Zarząd Dróg Powiatowych w Starachowicach

ZP.2510.08.2020

Pytania i odpowiedzi 2

Dotyczy przetargu nieorganicznego pn.: „Remont drogi powiatowej nr 0560 T Mirzec Podkowałów – Mirzec Poddąbrowa od km 2+330 do km 3+220 „ ”.

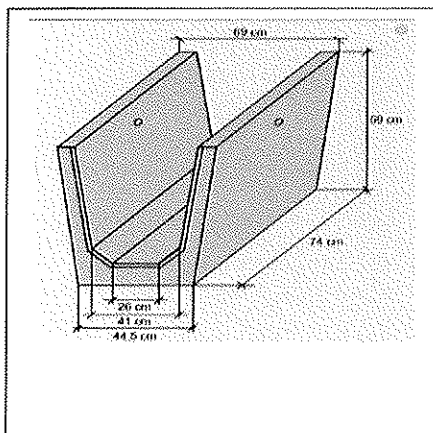
Pytanie nr 7

Czy ścianki do przepustów mają być proste czy ze skrzydełkami.

Należy zastosować ścianki proste o parametrach dostosowanych do danego przekroju przepustu, a także zgodnie z zapisami kosztorysu ofertowego i SST.

Koryto typu „krakowskie”

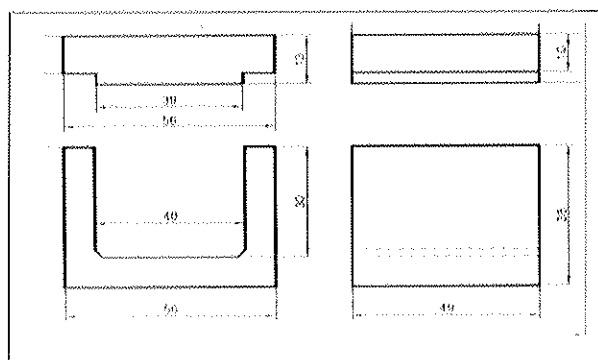
Pytanie nr 8

Prosimy o zamieszczenie rysunków koryt krakowskich i koryt przepustowych z nakrywą wraz z wymiarami.

Zamawiający dopuszcza odchyłkę od wymiarów +/- 5 %
